AVIS DE GEOLOGUE AGREE
SUR LE DEUXIEME FORAGE
DE RECHERCHE D'EAU POTABLE A LA FAYE
COMMUNE DE MONTSAUCHE (NIEVRE)

Jean-Claude MENOT

Hydrogéologue agréé en matière d'eau et d'hygiène publique pour le département
de la Nièvre.

Dijon, le 14 Décembre 1987

PLAN DE SITUATION

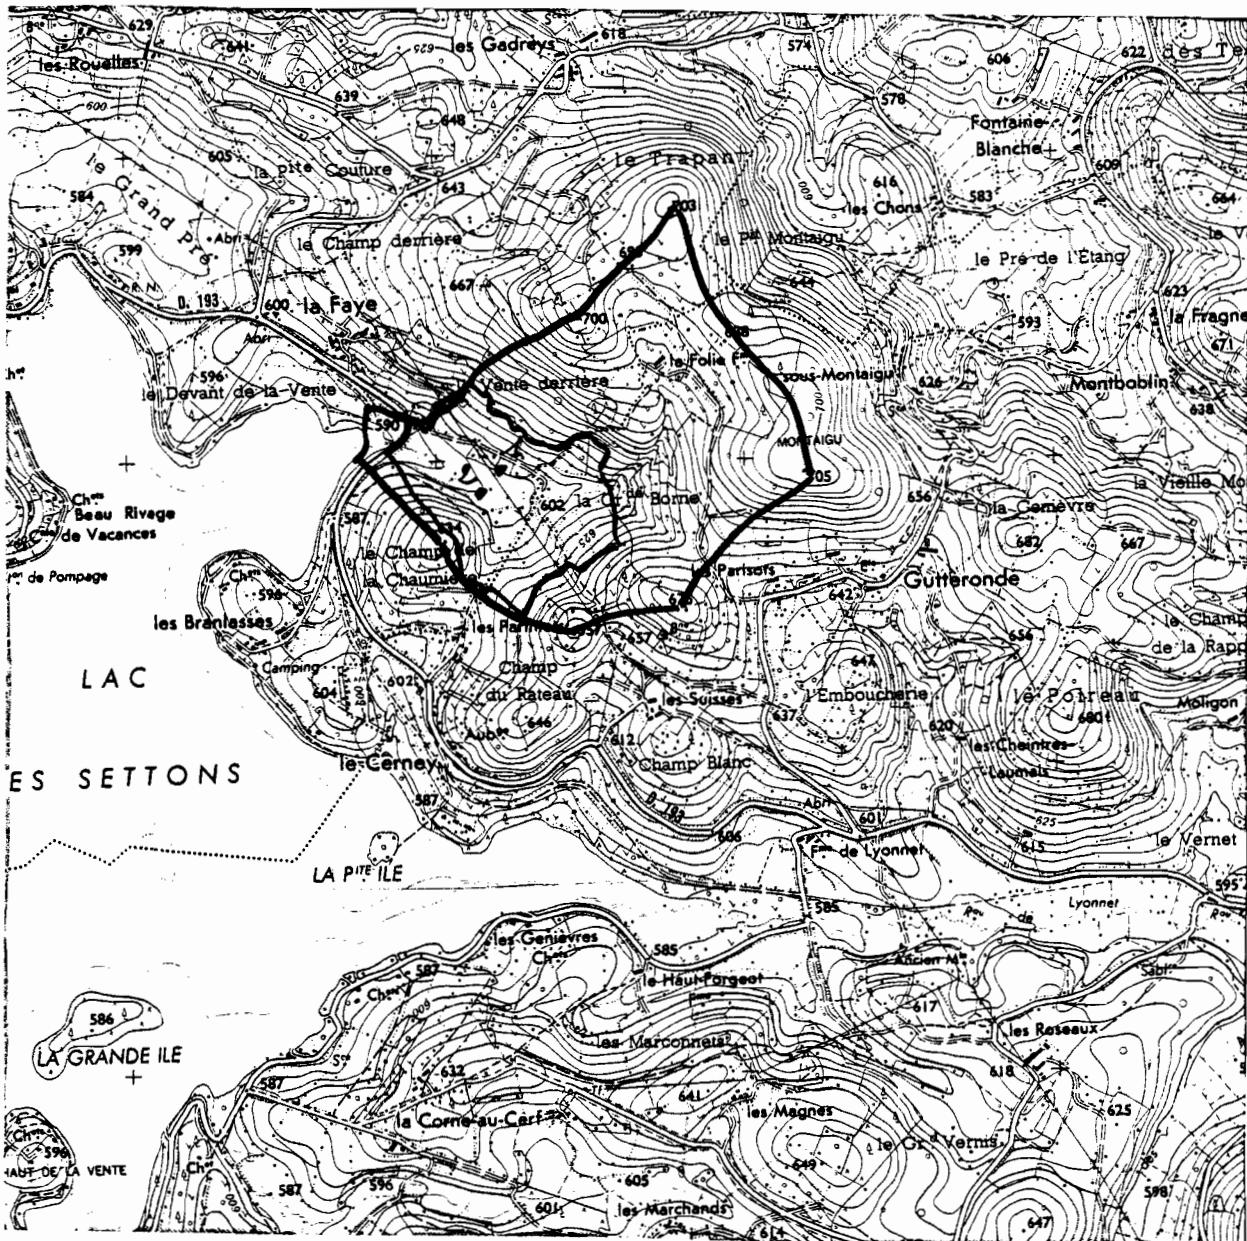
Le puits sera inclus au centre d'un périmètre carré de 50 m de côté. Ce périmètre acquis en pleine propriété par la commune, sera entièrement clos pour éviter toute pénétration animale ou humaine autres que celles exigées par les besoins du service et l'entretien de l'ouvrage.

Ainsi le périmètre rapproché un peu plus étendu au Sud couvrira les parcelles suivantes :

Le périmètre éloigné couvrira la surface du bassin versant et s'étendra jusqu'en bordure du lac des Settons.

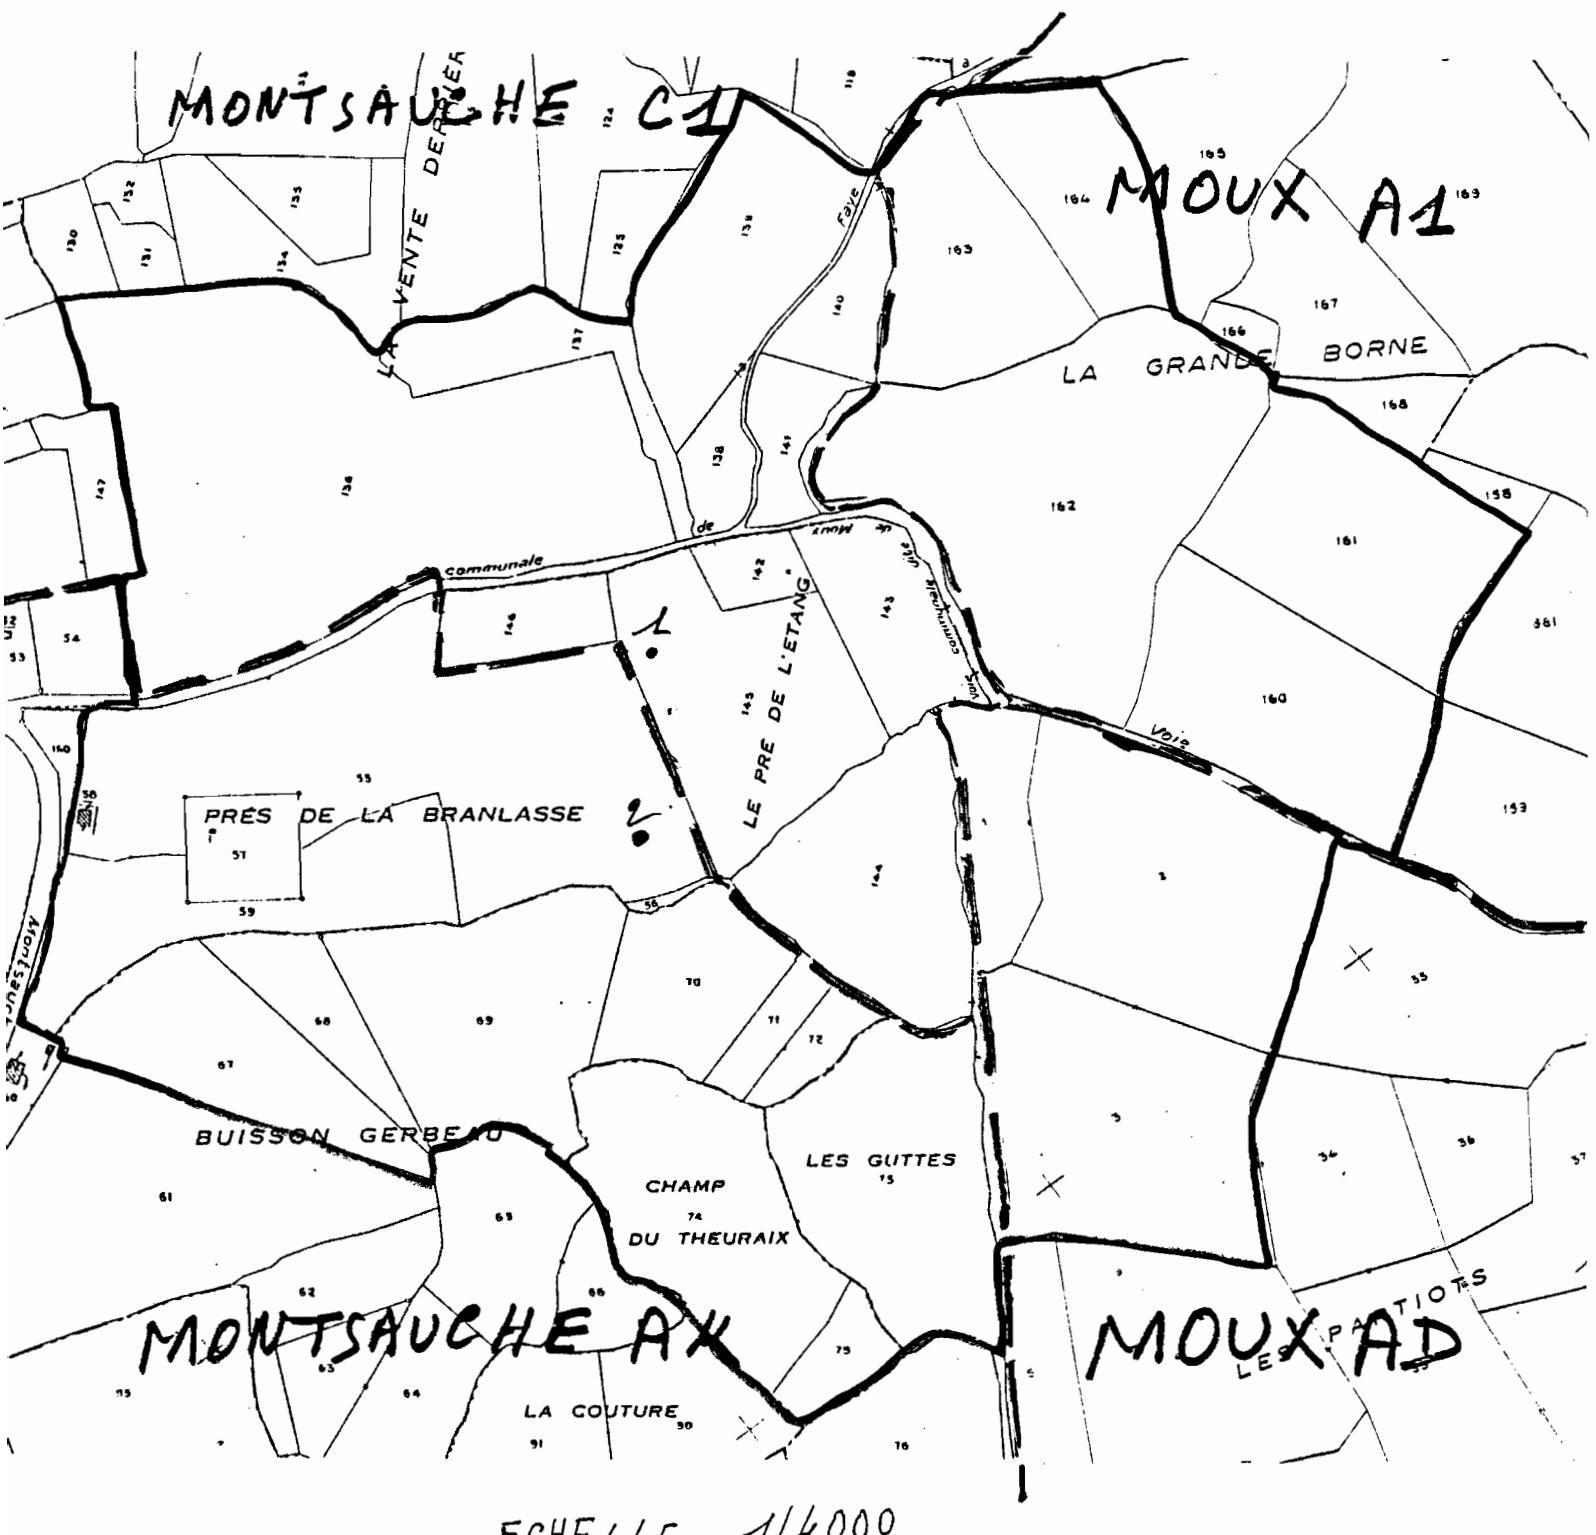
- . Section Cl n° 136 à 146
- . Section AK n° 55 à 59 - 67 à 75

- . Section A1 n° 160 à 164
- . Section AD n° 1 à 3
